**МАТЕРИАЛЫ  
ЭЛЕКТРОИЗОЛЯЦИОННЫЕ ТВЕРДЫЕ  
МЕТОДЫ ОПРЕДЕЛЕНИЯ ДУГОСТОЙКОСТИ  
ГОСТ 10345.1-78, ГОСТ 10345.2-78**

**ГОСТ**  
**10345.1—78**

Изменение № 1 ГОСТ 10345.1—78 Материалы электроизоляционные твердые. Метод определения стойкости к действию электрической дуги переменного напряжения свыше 1000 В

Черт. 2

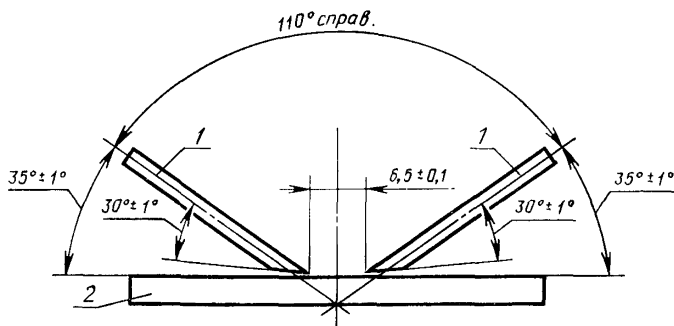
Пункт 2.8. Первый абзац. Заменить значение и слова  $2,5 \pm 0,1$  на  $(2,5 \pm 0,05)$ , «содержащего 1,5—2,0 % окиси тория» на «или тантала»,

последний абзац изложить в новой редакции: «Шероховатость контактной поверхности должна быть не более  $Ra \leq 0,20$  мкм по ГОСТ 2789—73.

При затуплении вершин электродов (под влиянием дуги) электрод затачивают до радиуса 0,05 мм. Кромки электродов не должны иметь заусенцев».
